COMUNE DI VENTIMIGLIA

PROGETTO DI FATTIBILITA' TECNICA ED ECONOMICA DI AGGIORNAMENTO E COMPLETAMENTO *DEL "PROGETTO PRELIMINARE REGIONE LIGURIA LUGLIO 2001 PER LA DIFESA E RIPASCIMENTO DELLE SPIAGGE TRA CAPO MORTOLA E CAPO SANT'AMPELIO*

STRALCIO PER IL LITORALE DI VENTIMIGLIA: SPIAGGE DEL CENTRO ABITATO COMPRESE TRA VIA LAMBOGLIA E LA FOCE DEL FIUME ROIA

CONTRODEDUZIONI SULLE INTEGRAZIONI RICHIESTE DALLA REGIONE LIGURIA NEL PROCEDIMENTO DI VERIFICA DI ASSOGGETTABILITA' ALLA VIA

Figura 1 – Stralcio planimetrico della *TAV.N.17 sud "Carta del reticolo idrografico"* del Piano di Bacino del Roia

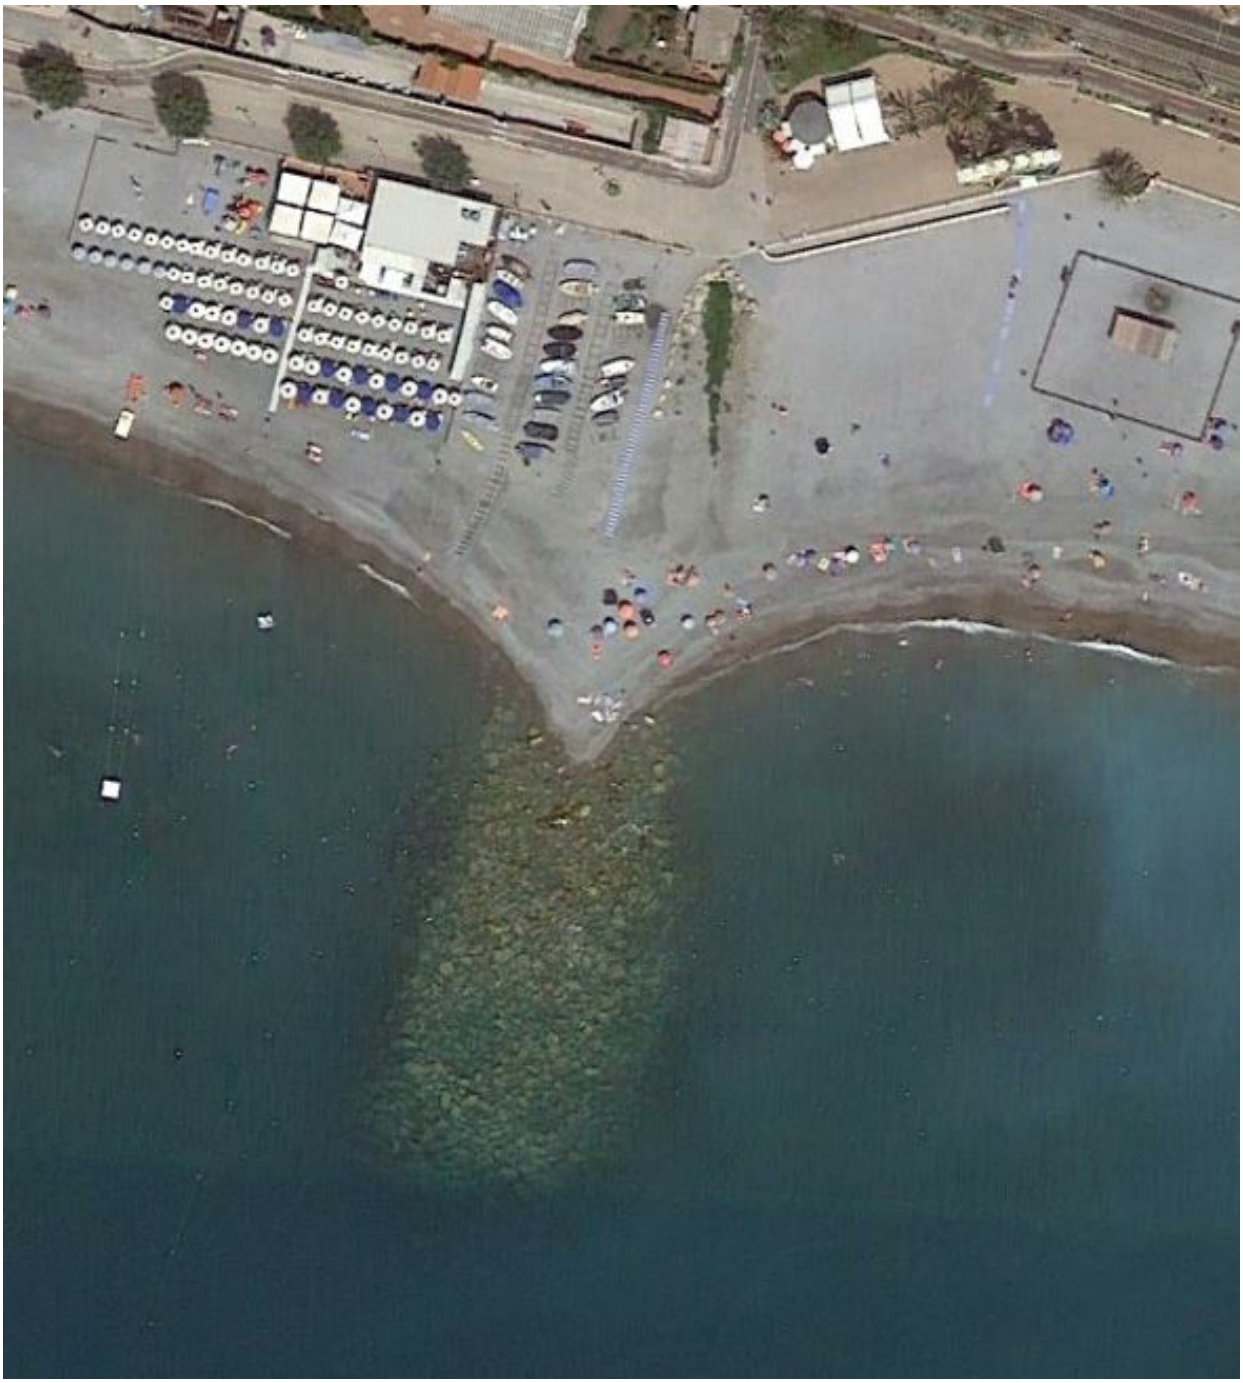
"Poiché le opere in progetto potrebbero interferire con la foce del rio San Secondo e del rio delle Vacche, la documentazione dovrà essere integrata con:

- planimetria rappresentante i tratti focivi dei corsi d'acqua sopra menzionati con rappresentazione delle opere nello stato di fatto di progetto e di raffronto;
- relazione di compatibilità che dimostri che le opere in progetto non interferiscono negativamente con il deflusso dei corsi d'acqua con una considerazione particolare per il tratto terminale del rio delle vacche per il quale il piano di bacino segnala una fascia inondabile storicamente inondata a*".

Sul tratto di litorale di Ventimiglia compreso tra Via Lamboglia e la foce del Fiume Roia, secondo quanto indicato sulla planimetria *TAV.N.17 sud "Carta del reticolo idrografico"* del Piano di Bacino del Roia sfociano, oltre al Fiume Roia, due rii minori: il Rio San Secondo, che scorre tombinato sotto Via Chiappori sfociando a mare in corrispondenza del Belvedere Resentello, ed il Rio delle Vacche che è indicato in corrispondenza di Via Tacito e sfocerebbe sulla spiaggia in corrispondenza della mezzeria della cella litorale N°20 (**Figura 1**).

Il percorso del rio delle Vacche a valle della piattaforma ferroviaria non risulta identificabile e probabilmente è stato intercettato in Via Genova e fatto confluire in un canale che dovrebbe scaricare nel Rio San Secondo o in altre canalizzazioni secondarie.

Lo sbocco a mare sulla spiaggia in Via Trento e Trieste non esiste più, come risulta anche dal rilievo del 2003 (e confermato dal successivo rilievo del 2021) eseguito per il progetto dei lavori di ripascimento di 1° lotto, dove sono stati rilevati tutti gli scarichi delle acque bianche dal muro del Lungomare sulla spiaggia.

L'esondazione indicata nella mappa del Piano di Bacino risulterebbe erronea in quanto dovuta all'esondazione del Rio Collasgarba per il quale il Comune, nei primi anni 2000, ha realizzato un canale scolmatore regolarmente autorizzato che ha scaricato una parte della portata del rio nel Torrente Nervia.

Figura 4 – Estratto cartografico con perimetro dell'area di intervento in oggetto e dell'area di intervento per altre due opere pubbliche in itinere insistenti o meno nelle dirette prossimità del litorale e della sua retrostante area urbana

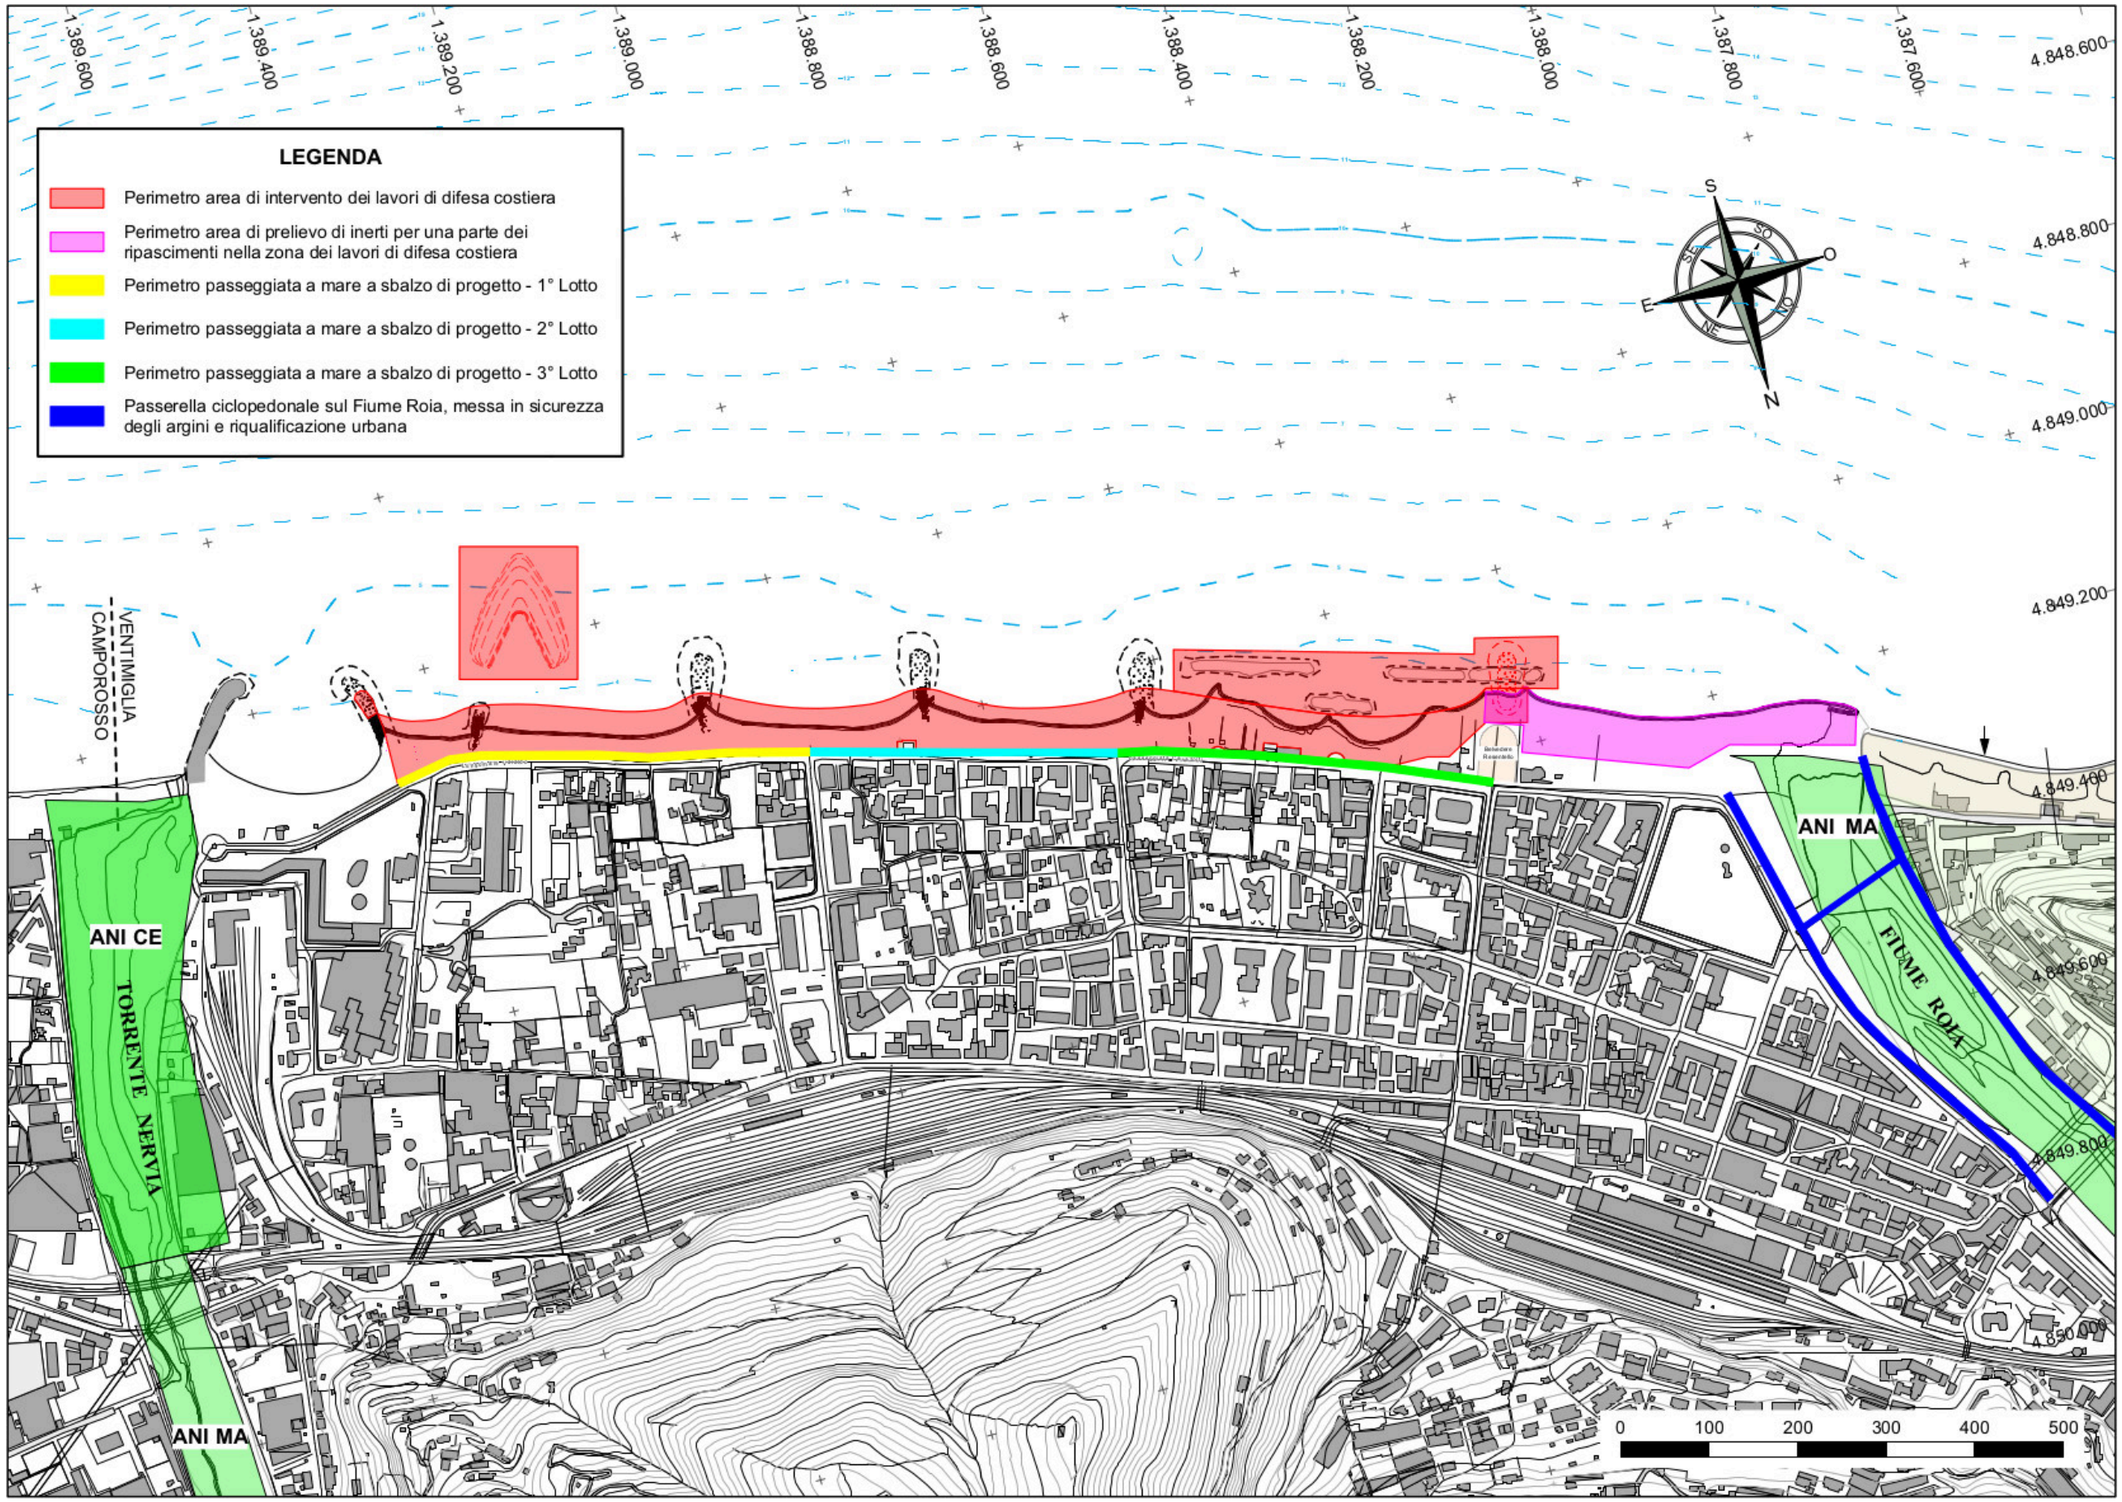
- "estratto cartografico con indicazione del perimetro dell'area di intervento in oggetto e, in colori differenziati, del perimetro dell'area di intervento per altre due opere pubbliche in itinere insistenti o meno nelle dirette prossimità del litorale e della sua retrostante area urbana, ossia:

- realizzazione della Passeggiata a mare a sbalzo, 2° lotto, Passeggiata Trento e Trieste e Lungomare Varaldo;
- realizzazione di passerella ciclopedonale sul Fiume Roja, messa in sicurezza degli argini nel tratto terminale e riqualificazione urbana;

- integrazione della Relazione paesaggistica (Elab. N 9), con descrizione delle lavorazioni eventualmente prossime agli Ambiti ANI-CE e ANI-MA del vigente P.T.C.P., in cui rispettivamente si classificano il torrente Nervia ed il fiume Roja, e connesse considerazioni paesaggistiche in ordine degli art. 51 e 52 delle norme di attuazione dello stesso P.T.C.P.

In **Figura 4** è riportato l'estratto cartografico con indicazione del perimetro dell'area di intervento in oggetto e, in colori differenziati, del perimetro dell'area di intervento per altre due opere pubbliche in itinere insistenti nelle dirette prossimità del litorale e della sua retrostante area urbana, ossia:

Vista la scelta dell'Amministrazione di procedere secondo lo scenario "B" di progetto, che pertanto rimanda a lotti successivi la costruzione della Secca "P", nel perimetro dell'area di intervento è compreso anche l'intervento provvisorio di potenziamento del pennello di estremità di Levante "P1", come descritto al Capitolo 10 del Fascicolo 2 di progetto "Relazione illustrativa e tecnica". Il Pennello P1 infatti costituisce la spalla del sistema delle spiagge di progetto, ed il suo ripristino potrà avvenire soltanto dopo la costruzione della secca sommersa "P" che permetterà la riduzione della rotazione della linea di riva nella cella litorale 18-19.

Come visibile in **Figura 4**, l'intervento è ubicato ad una distanza di 250m circa dalla Foce del Torrente Nervia, classificato nell'Ambito ANI-CE, e separato dalla stessa dal pennello in sponda destra del Nervia e dalla spiaggia adiacente. Per questo motivo non viene allegata alcuna integrazione.

Per quanto riguarda invece la Foce del Roia, classificato nell'Ambito ANI-MA il cui perimetro è riportato in **Figura 4**, lo "Scenario B" di progetto (che prevede la demolizione delle dighe parallele in un secondo tempo) che l'Amministrazione intende perseguire, prevede un intervento in un'area limitrofa al perimetro della zona vincolata che consiste in un asporto di parte degli inerti costituenti

La Z.S.C. IT1315720 "Fiume Roja" è ubicata a breve distanza soltanto dalla zona di prelievo degli inerti indicata in **Figura 4**. Il tipo di lavorazioni non interferirà con la Z.S.C. in quanto consisterà nel prelievo di inerti con escavatore, carico su dumper, trasporto degli inerti in un cumulo nei pressi della viabilità ordinaria e carico degli inerti su autocarro.

La zona di prelievo degli inerti è indicata sulla planimetria della **Figura 4** e comprende una zona della barra di foce del Roia ed una zona della spiaggia a Levante della foce dove è presente un grande accumulo a ridosso del Belvedere Resentello.
